Nouvelle centrale thermique sur le territoire du village nordique de Kangiqsuajaq

Complément de l'étude d'impact sur l'environnement et le milieu social

Réponses aux questions et commentaires du ministère de l'Environnement, de la Lutte contre les changements climatiques, de la Faune et des Parcs du Québec

Juillet 2024

Carte des bancs d'emprunts

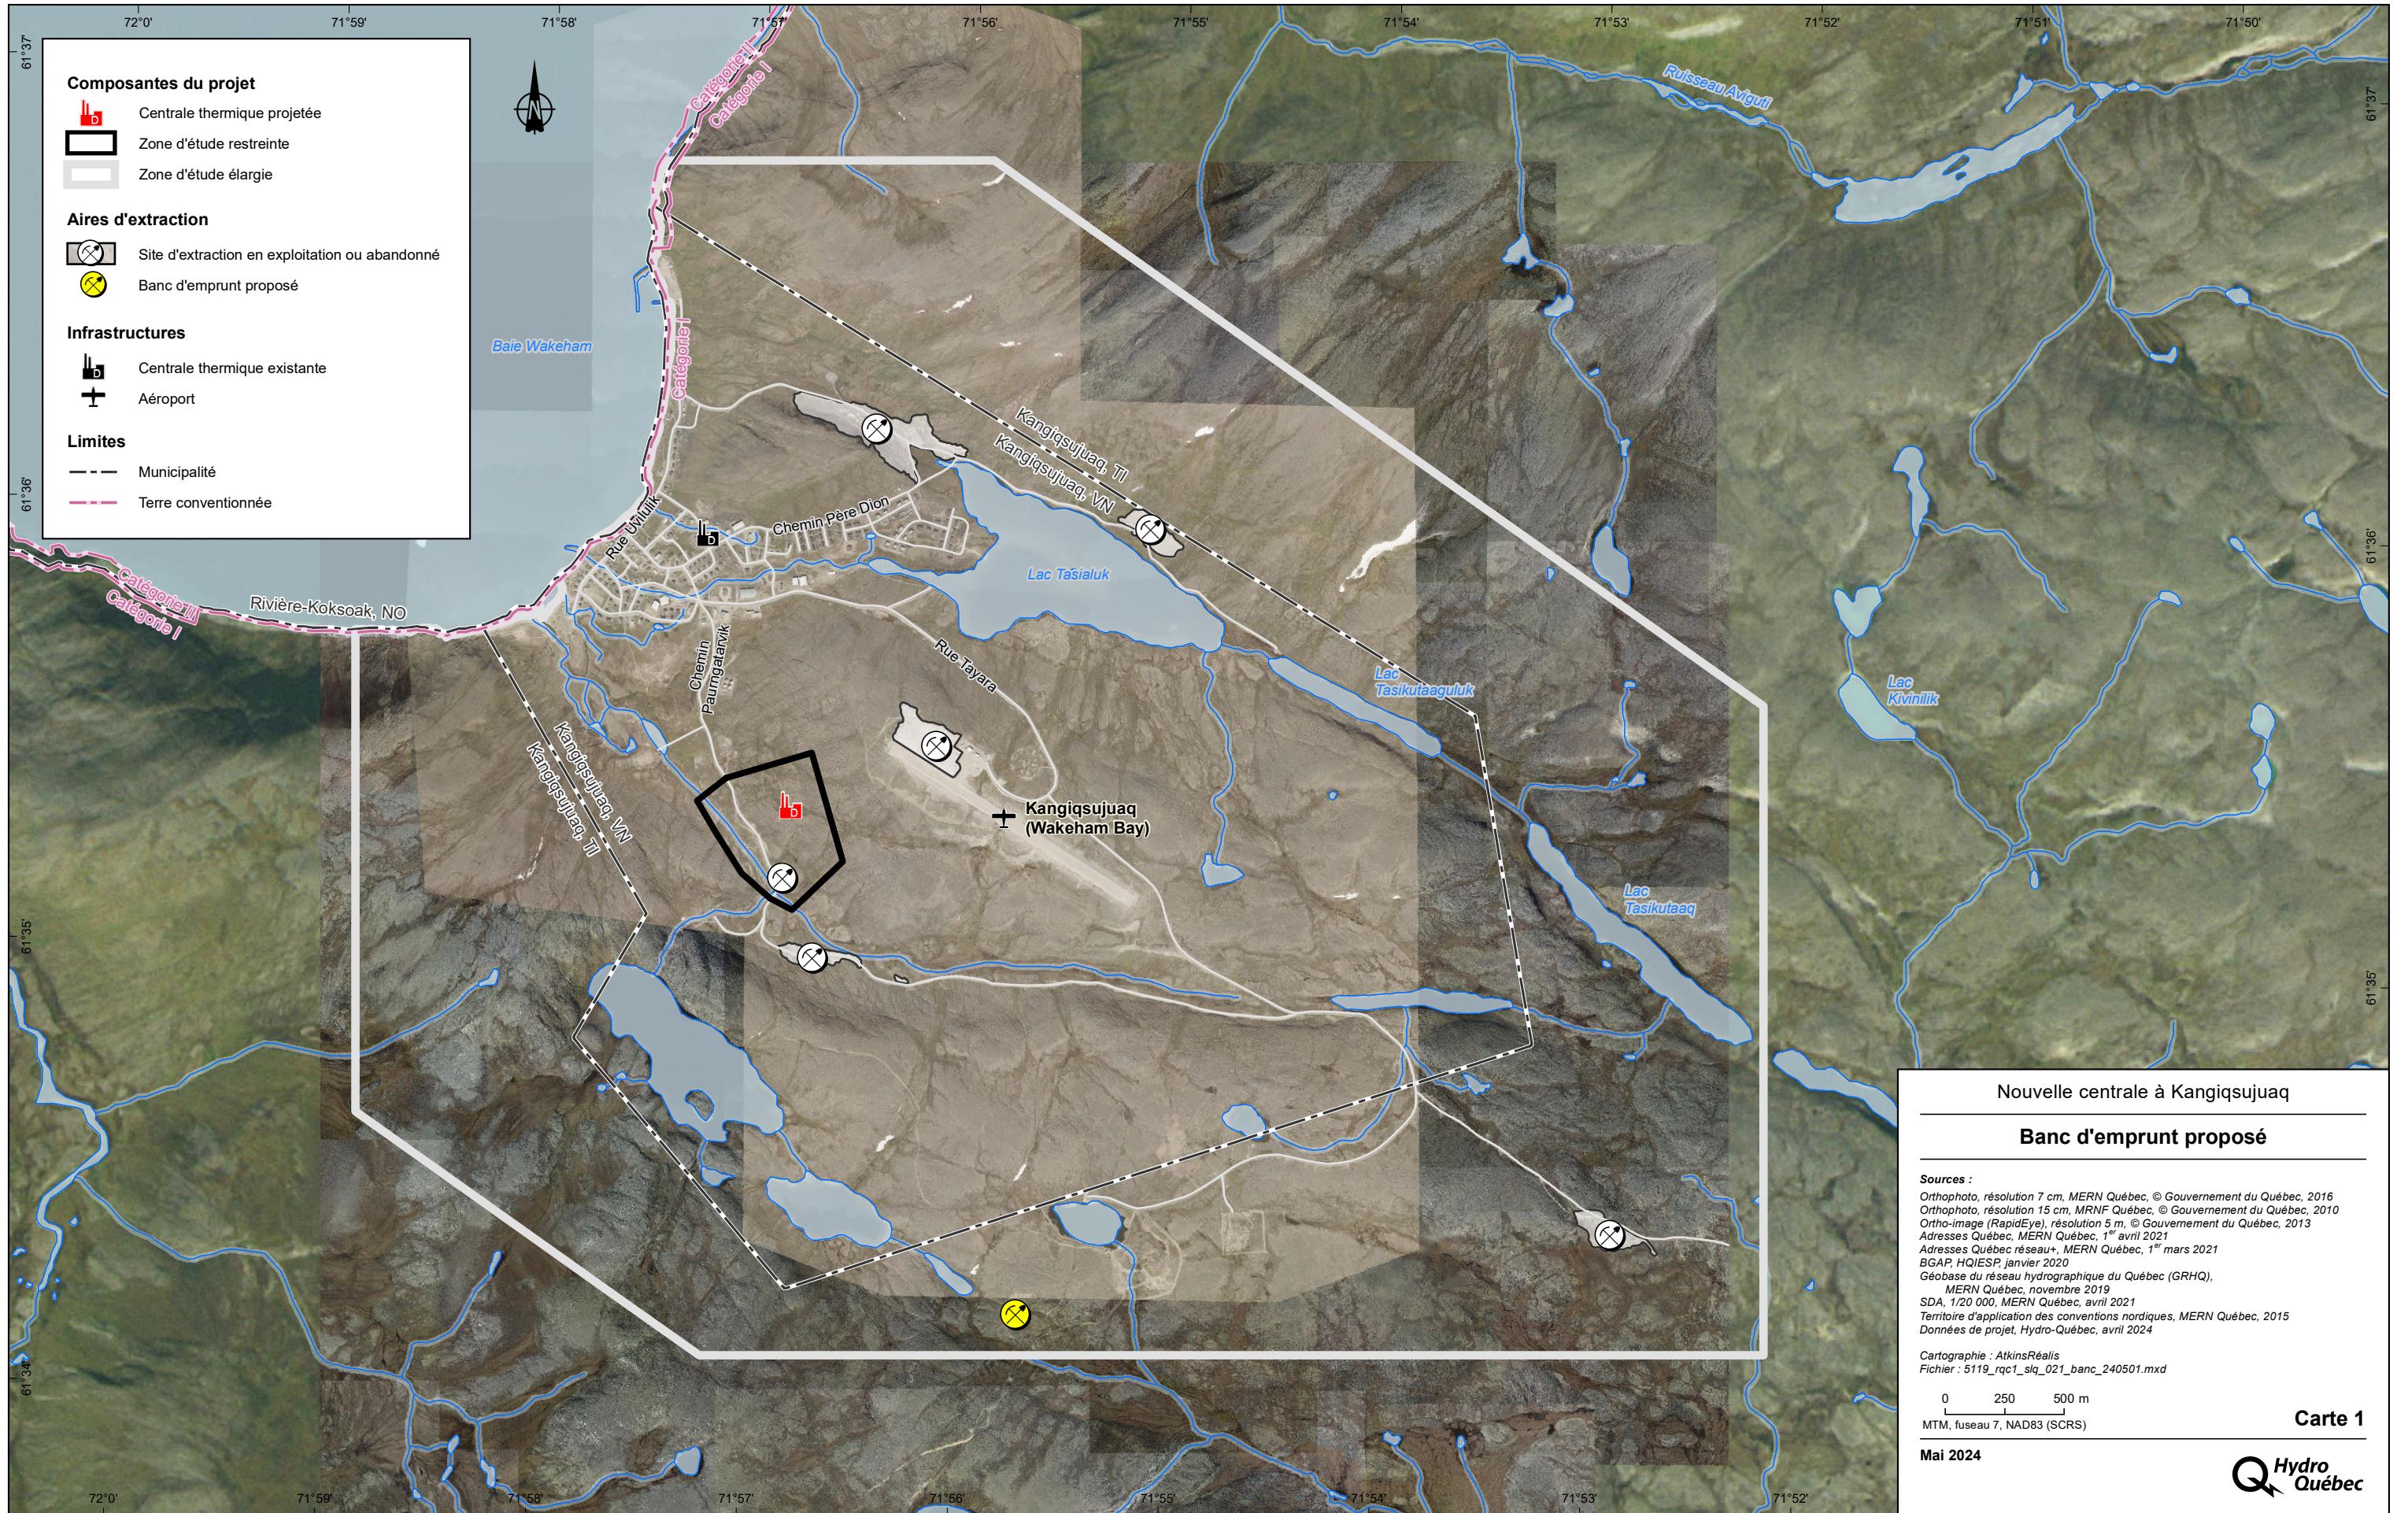
Le promoteur doit localiser et cartographier l'ensemble des exploitations existantes et prévues (bancs d'emprunt, sablière, carrière) pour les besoins du projet en précisant leur proximité par rapport à l'emplacement des routes, des cours d'eau et des aires protégées projetées de façon à tenir compte de la réglementation, des particularités et des possibilités du milieu. Il évaluera les superficies et les volumes requis et, au besoin, il présentera les rapports de sondage décrivant la stratigraphie et fournira les courbes granulométriques. Le promoteur indiquera comment s'est fait l'optimisation de l'évaluation des matériaux d'emprunt requis. Finalement, un aperçu des mesures de réaménagement et de désaffection de ces sites devra également être fourni.

Différents bancs d'emprunt potentiels sont disponibles à Kangiqsujuaq. La plupart des exploitations existantes et prévues (bancs d'emprunt, sablière, carrière) sont illustrées à l'annexe N du volume 3 de l'étude d'impact (voir la carte de l'annexe F).

Cependant, comme le précisent les sections 4.3.2 et 6.6.1 du volume 1 de l'étude d'impact, l'approvisionnement en matériaux granulaires pour le projet fait l'objet d'un appel d'offres au terme duquel un fournisseur est sélectionné par Hydro-Québec. Afin de pouvoir réaliser les travaux prévus au contrat en fonction de sa stratégie d'approvisionnement, le fournisseur est responsable d'effectuer les démarches pour obtenir les autorisations inhérentes à l'exploitation de bancs d'emprunts et de carrières. Dans le cadre du projet de centrale, Hydro-Québec a déjà sélectionné le fournisseur, qui effectue en ce moment les démarches d'obtention du certificat d'autorisation pour l'exploitation de la source retenue. Il s'agit de la carrière appartenant à la corporation foncière de Kangiqsujuaq (voir la carte à l'annexe G). Cette carrière n'est pas répertoriée sur la carte de l'annexe N de l'étude d'impact. Les modalités d'exploitation et de fermeture pourront être fournies le cas échéant une fois les autorisations obtenues.

Centrale de Puvirnituq

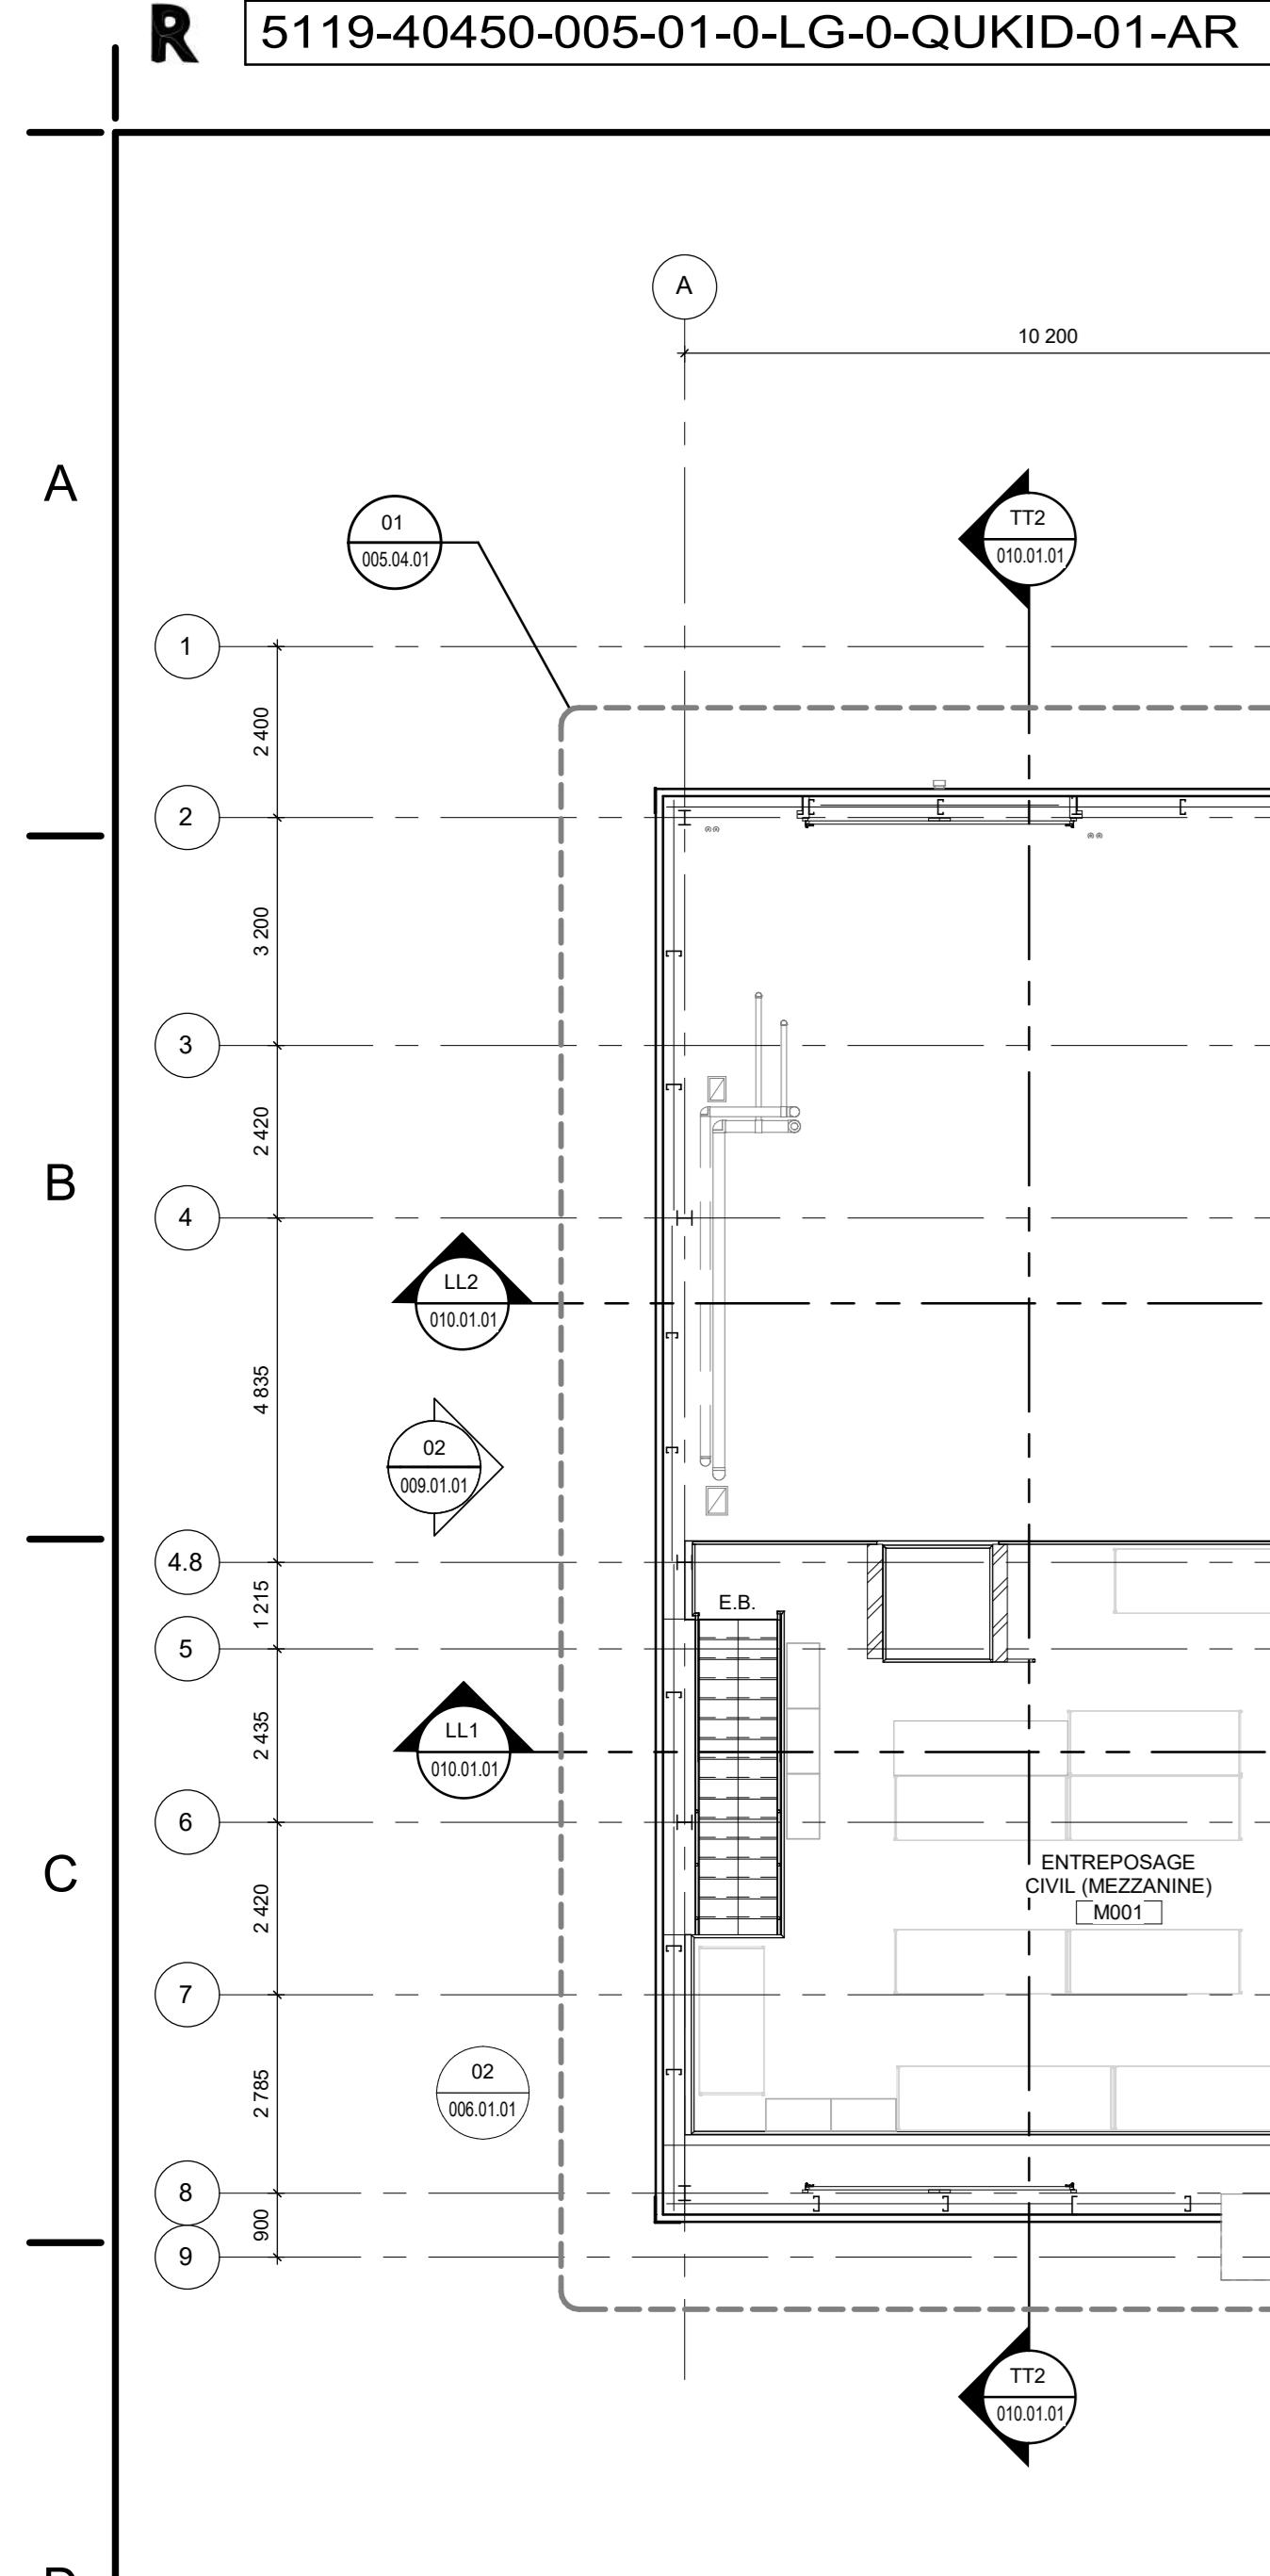
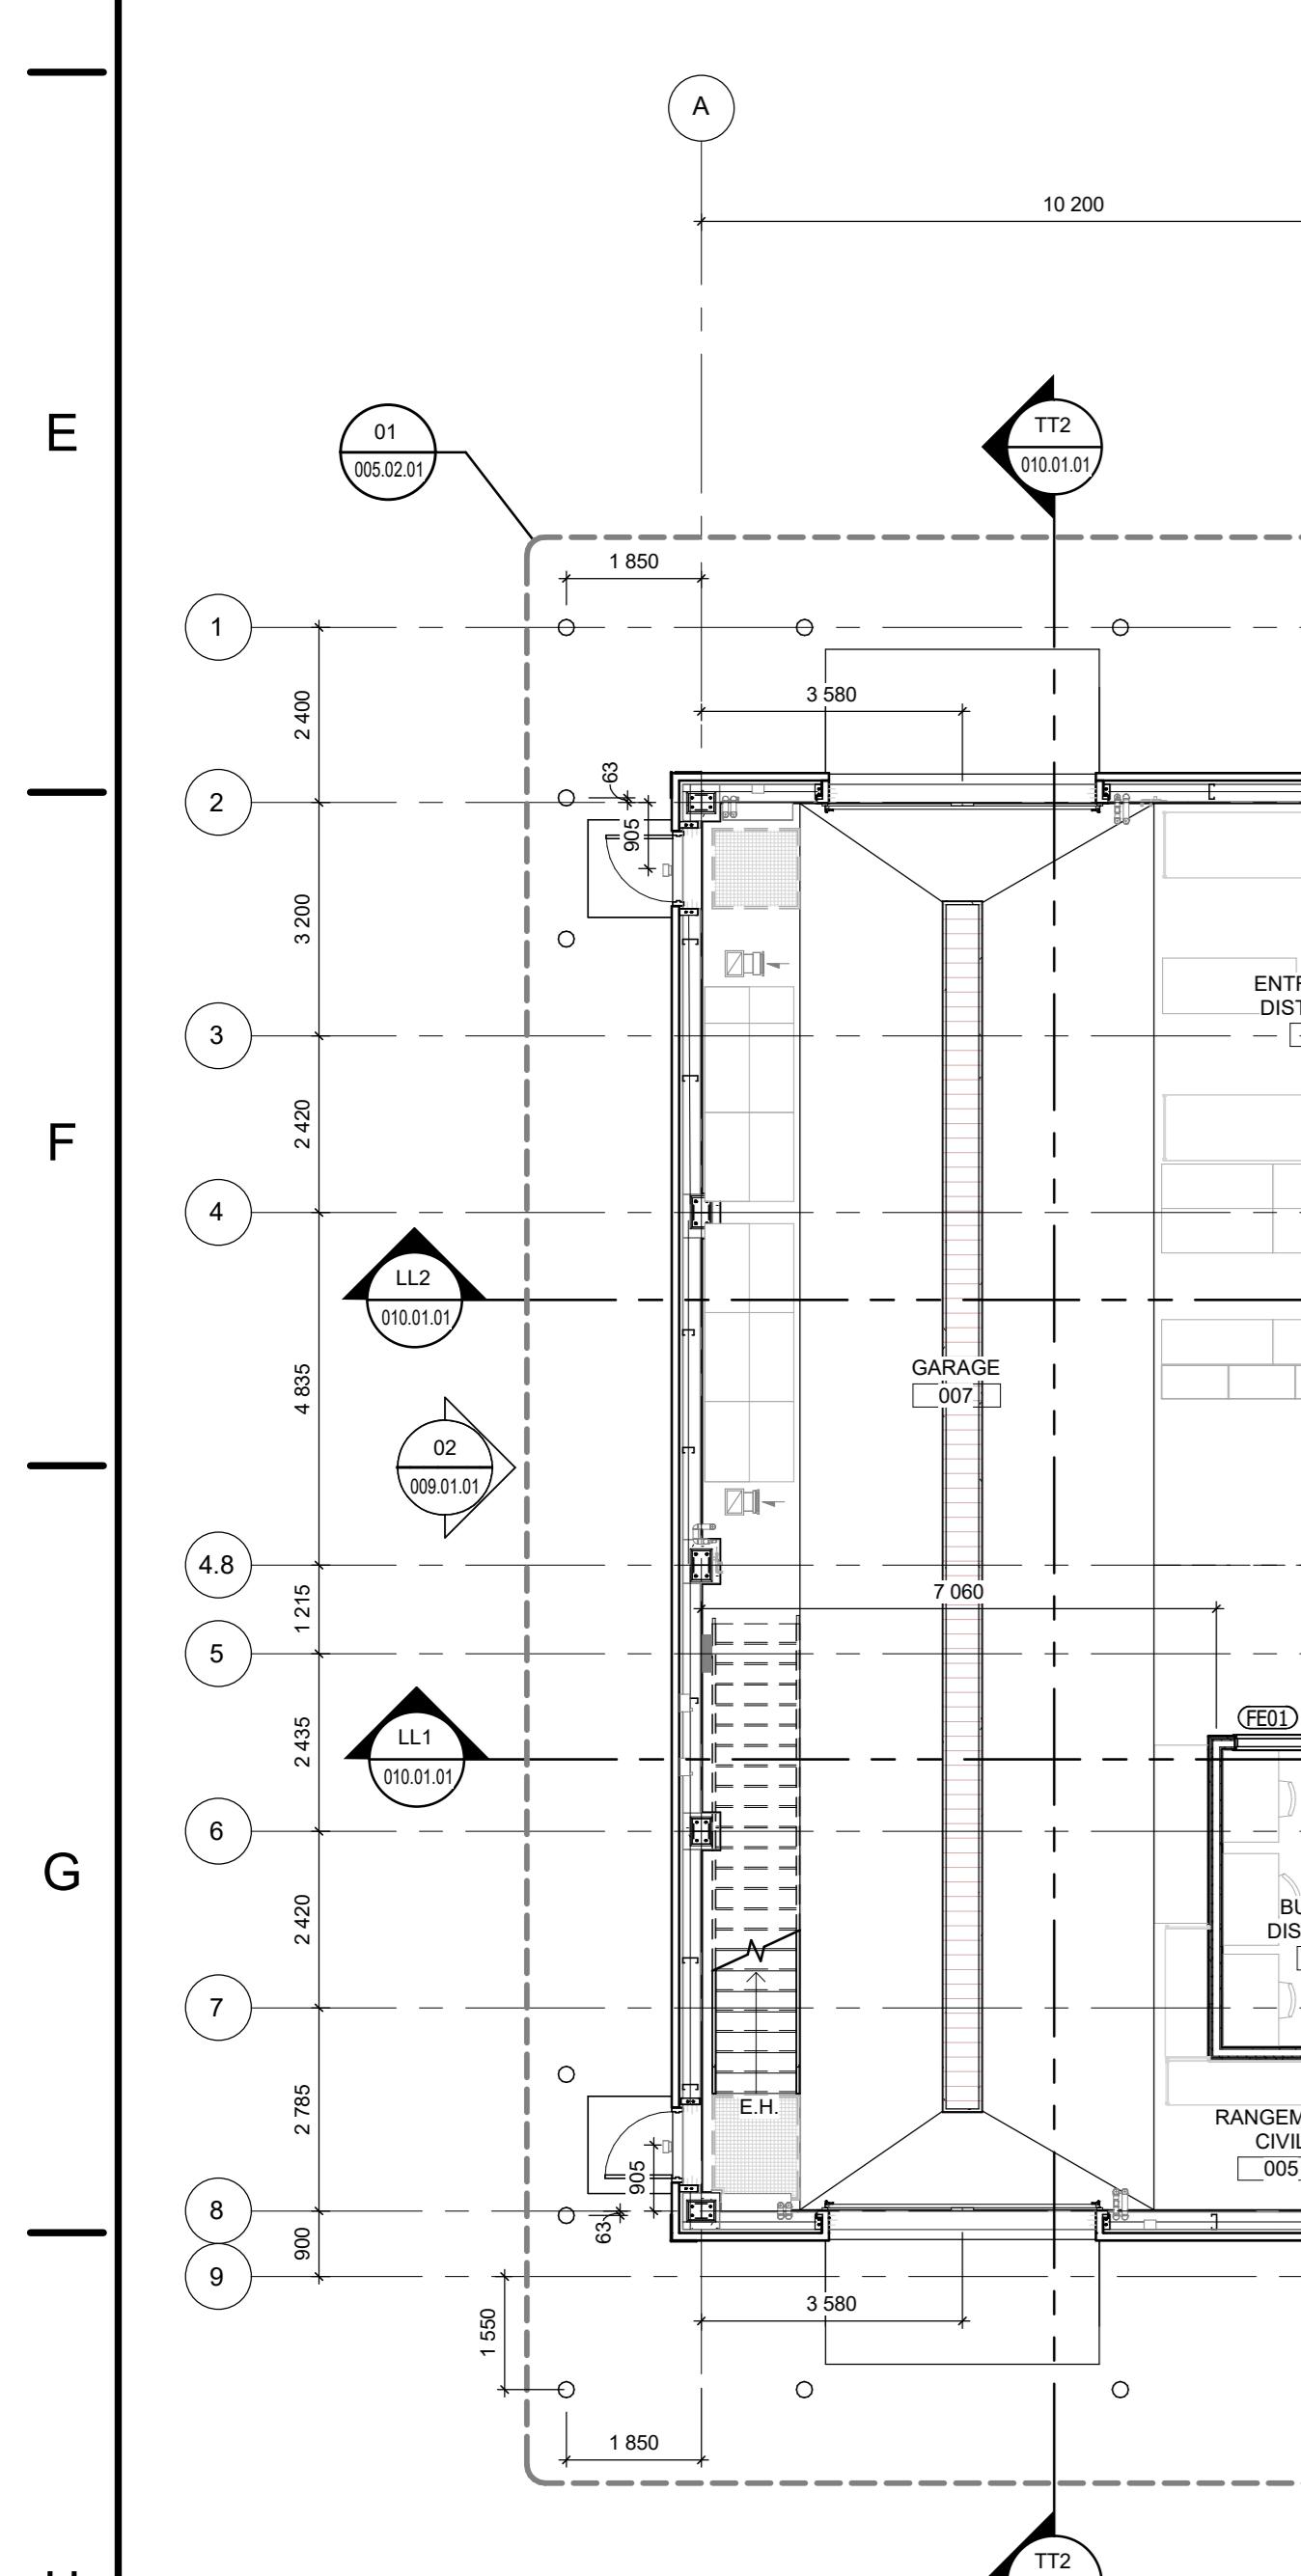
À la section 4.4 (pages 4-21 à 4-23 du volume 1 de l'étude d'impact), le promoteur présente sommairement la gestion des matières résiduelles et dangereuses en phase de construction et d'exploitation. Le promoteur doit transmettre un plan de gestion des matières résiduelles et dangereuses qui comporte notamment une liste de l'ensemble des matières générées pendant la phase d'exploitation du projet (ex. métaux, plastiques, produits électroniques, etc.), les conditions d'entreposage des matières, l'identification des lieux d'élimination, l'itinéraire de transport incluant la distance à parcourir ainsi que le nombre de camions par semaine. Ce plan de gestion des matières résiduelles et dangereuses doit aussi inclure une estimation des quantités de matières générées pendant la phase d'exploitation, ainsi qu'une description des mesures mises en œuvre pour respecter le principe des 3RV, s'il y a lieu.

Les conteneurs sont identifiés comme contenant des matières dangereuses (MD) ou des MDR, sont munis de rails pour faciliter la manutention des contenants arrimés sur palettes et possèdent un double fond. Les plans préliminaires présentant l'aménagement de la zone MDR de la centrale ainsi qu'un exemple de zone de conteneurs extérieurs (à la centrale de Puvirnituq) se trouvent aux annexes H-1 à H-3.
